改善箇所説明図

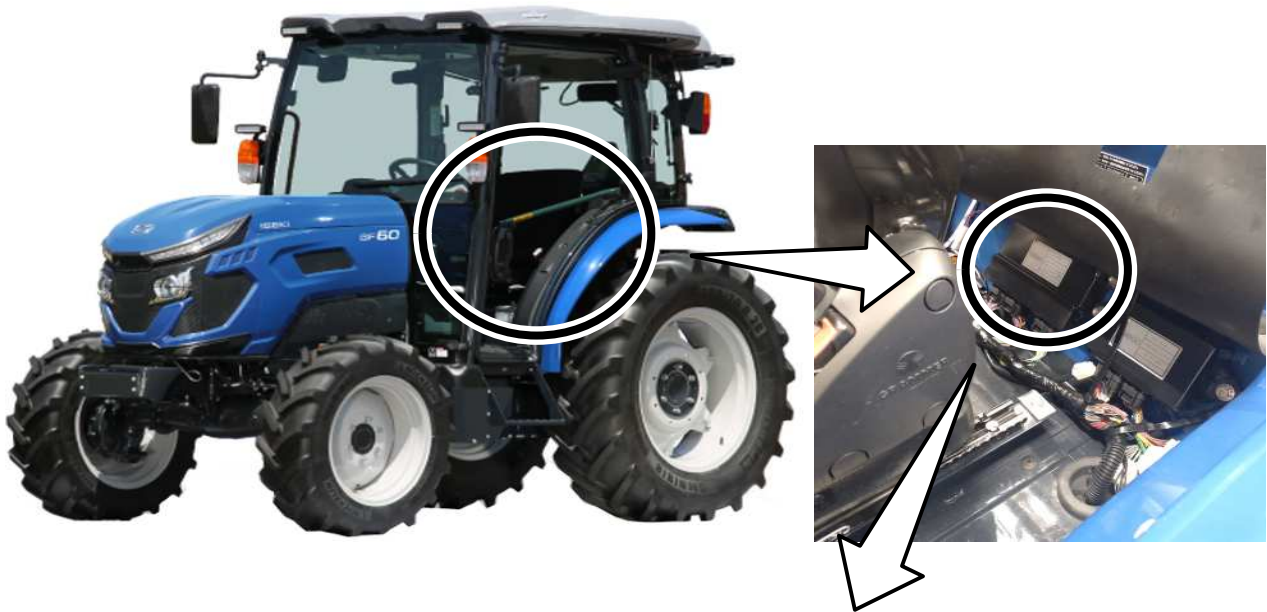
基準不適合発生箇所

農耕トラクタの車両制御ユニット（ECU）において、制御プログラムが不適切なため、CAN通信を伴う作業機を使用した際に、通信異常が発生することがある。そのため、適切な車両の制御が行えず、最悪の場合、発進時に片側の車輪にブレーキが作動したままとなり、安定した走行ができなくなるおそれがある。

全車両、車両制御ユニットの制御プログラムを対策プログラムに書き換える。

識別：改善実施済車には、型式銘板の近傍にリコール届出番号の入ったステッカーを貼付する。
